RESOLUCIÓN No. 930
ARMENIA QUINDIO, 26 DE ABRIL DE 2023

"POR MEDIO DEL CUAL SE NIEGA UN PERMISO DE VERTIMIENTO DE AGUAS RESIDUALES DOMÉSTICAS PARA EL PREDIO 1) LOTE LA VACA VEREDA SAN ANTONIO MUNICIPIO DE CIRCASIA" Y SE ADOPTAN OTRAS DISPOSICIONES"

"CONCEPTO TÉCNICO PARA TRÁMITE DE PERMISOS DE VERTIMIENTOS - CTPV-029 - 2023

Imagen 1. Diagrama del sistema de tratamiento de aguas residuales domésticas.

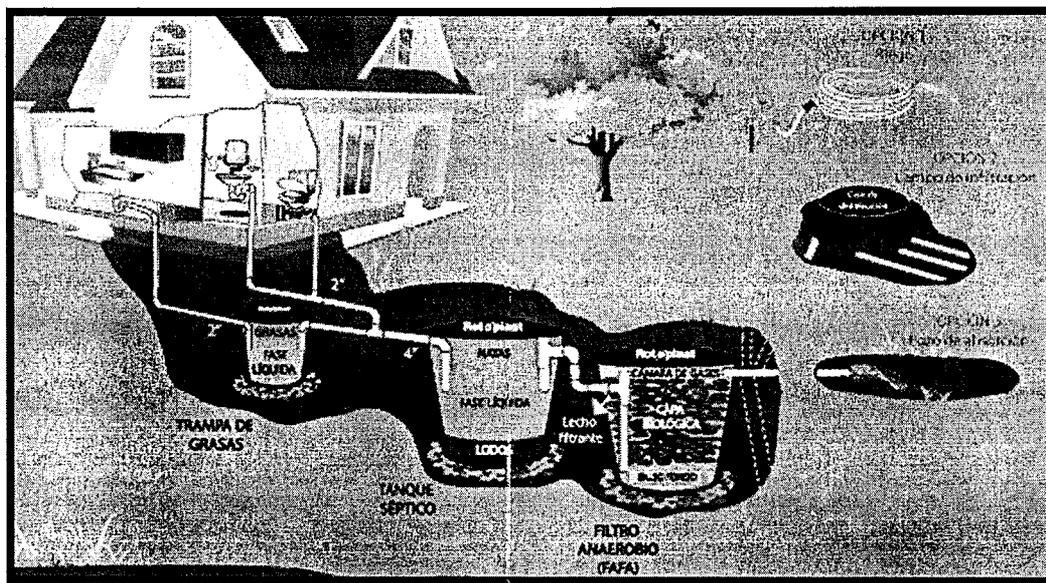
Las aguas residuales domésticas (ARD), generadas en el establecimiento La Vaca de preparación de productos lácteos, generadas en la baterías sanitarias, lavamanos y lavaplatos, son de carácter domesticas y se conducirán a un Sistema de Tratamiento de Aguas Residuales Domésticas (STARD) Prefabricado de tipo convencional integrado, compuesto por trampa de grasas de 336 litros, tanque séptico y filtro anaeróbico integrado de 5000 litros de capacidad de lecho filtrante, que garantiza el tratamiento de la carga generada por 20 contribuyentes. El diseño de cada una de las unidades que componen el sistema, y sus especificaciones están contenidas en las memorias de cálculo del sistema.
